NZ.261.164.2024

Dotyczy: Przebudowa ul. Straszewskiego na odcinku od ul. Smoleńsk do ul. Piłsudskiego oraz ul. Piłsudskiego na odcinku od ul. Straszewskiego do peronu "Uniwersytet Jagielloński" wraz z przebudową torowiska tramwajowego, sieci trakcyjnej, oświetlenia i odwodnienia ulicznego oraz przebudową kolidującej infrastruktury technicznej. Znak sprawy: 5/XII/2024

Zamawiający zgodnie z art. 135 ust 6 ustawy Prawa zamówień publicznych przekazuje treść pytań wraz z odpowiedziami:

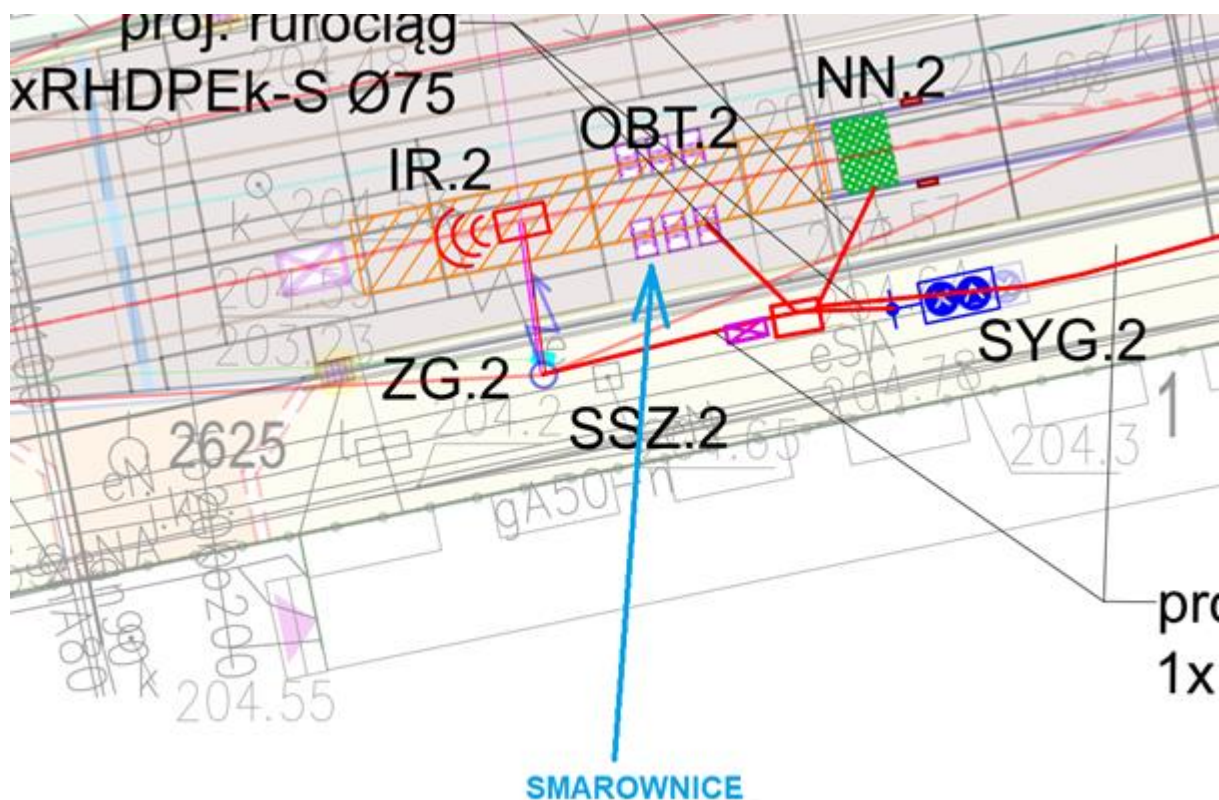
W projekcie sterowania i ogrzewania zwrotnic przewidziano zabudowę dysz smarownic w środku obwodów torowych przed zwrotnicami sterowanymi. Przy takim położeniu miejsc podawania smaru na szynę przestrzeń obwodu torowego będzie pokrywać się smarem do którego przylepiać się będą zanieczyszczenia oraz drobny piasek z piasecznic tramwajów. W efekcie powstanie cienka nieprzewodząca warstwa przez którą obwód torowy może pracować niepoprawnie (nie wykrywać pojazdu w sposób pewny). Proponujemy rozważyć przesunięcie punktów podawania smaru poza napęd zwrotnicy).

Lokalizacja smarownic (modyfikatorów tarcia) jest nieprzypadkowa i ma zapewnić skuteczne smarowanie redukujące zużycie szyn i ograniczające hałas. Co do zasady modyfikatory tarcia nie powinny zakłócić pracy obwodów torowych natomiast dopuszcza się pewne zmiany po wybraniu dostawcy smarownic i opracowaniu projektu technologicznego określającego szczegółowe lokalizacje smarownic wraz z osprzętem i zasilaniem, pokazującego zasięg skutecznego smarowania.

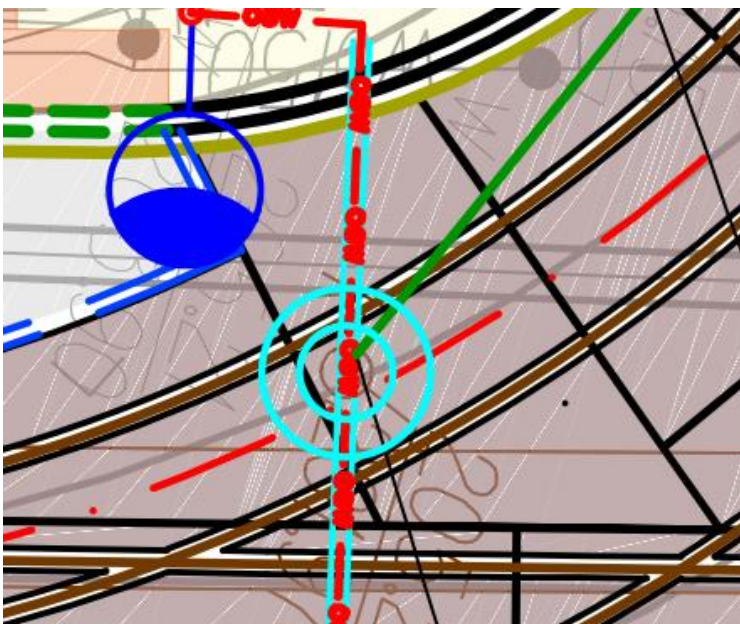
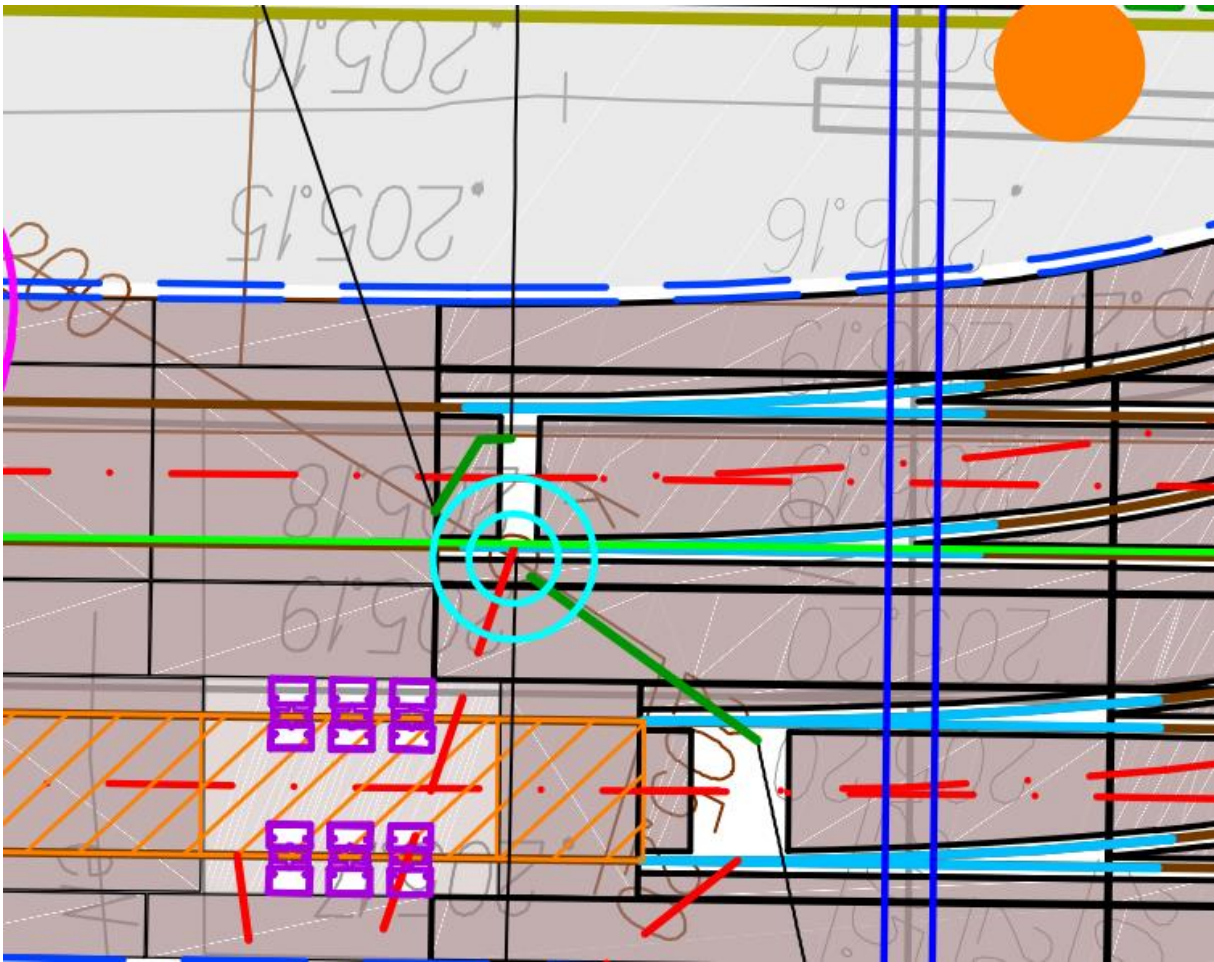
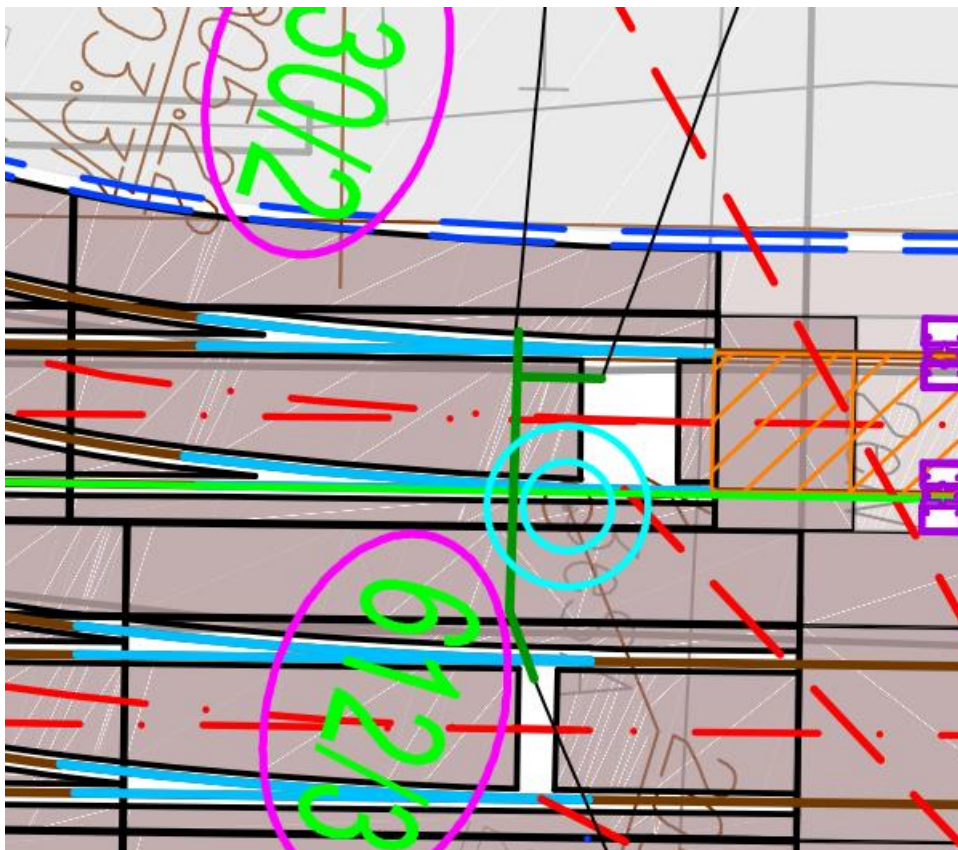
Oferent zwraca uwagę na kolizję włączów studni kanalizacyjnych z elementami torów i rozjazdów.

Przy takich kolizjach nie mam możliwości wykonania układu odwodnienia układu torowo-drogowego.

W przypadku takiej konieczności, w celu usunięcia kolizji wjazdów studni kanalizacyjnych z elementami torów i rozjazdów należy dokonać demontażu istniejącego komina studni kanalizacyjnej oraz dokonać montażu nowych kręgów kanalizacyjnych o większym rozmiarze zapewniającym relokację wjazdu kanalizacyjnego poza obrys projektowanych szyn tramwajowych. Wysokość kręgów należy dostosować do stanu istniejącego studni kanalizacyjnych w celu zapewnienia swobodnego dostępu do studni kanalizacyjnych.

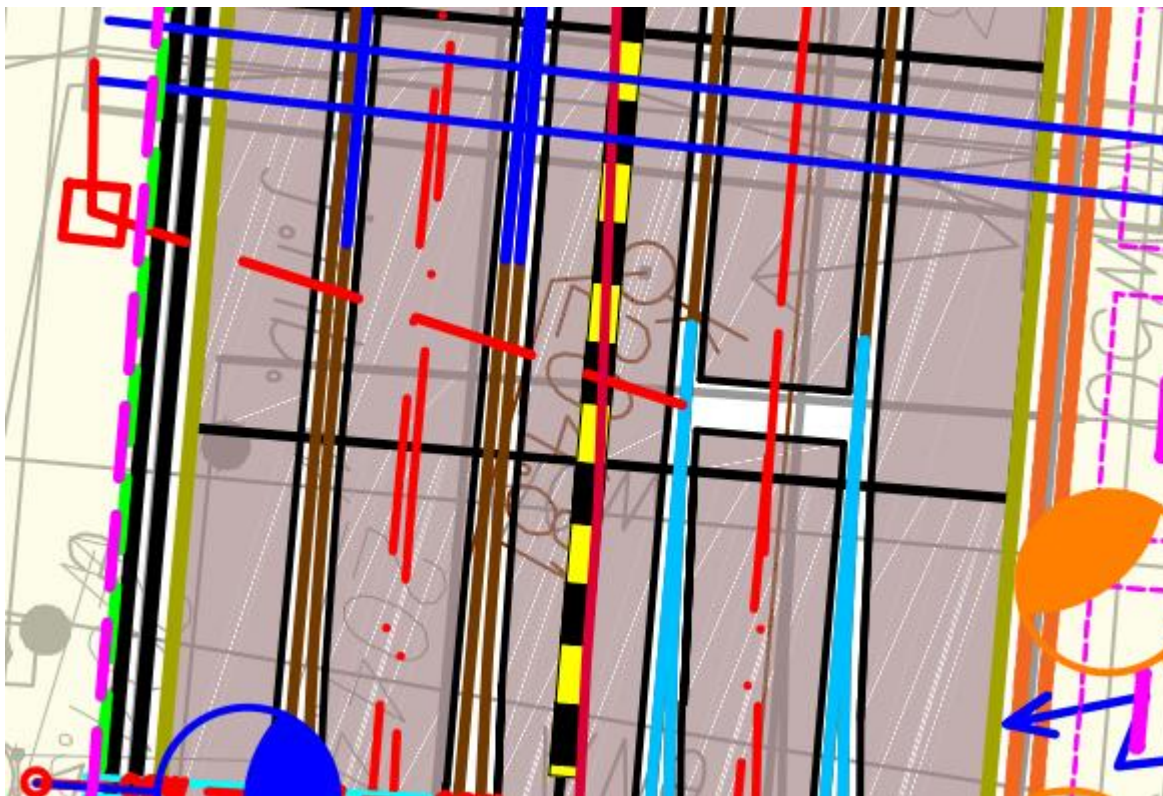
Oferent zgłasza brak odwodnienia skrzyni napędu zjazdowego w ulicy Piłsudskiego.

Odwodnienie wskazanej skrzyni napędu zjazdowego można zrealizować poprzez włączenie do istniejącej studni na kanalizacji ogólnospławnej w rejonie projektowej zwrotnicy po uprzedniej weryfikacji stanu technicznego istniejącego uzbrojenia kanalizacyjnego.

Na przewodzie odpływowym od skrzyni napędu należy wykonać zasyfonowanie przed włączeniem do istn. kanalizacji ogólnospławnej.
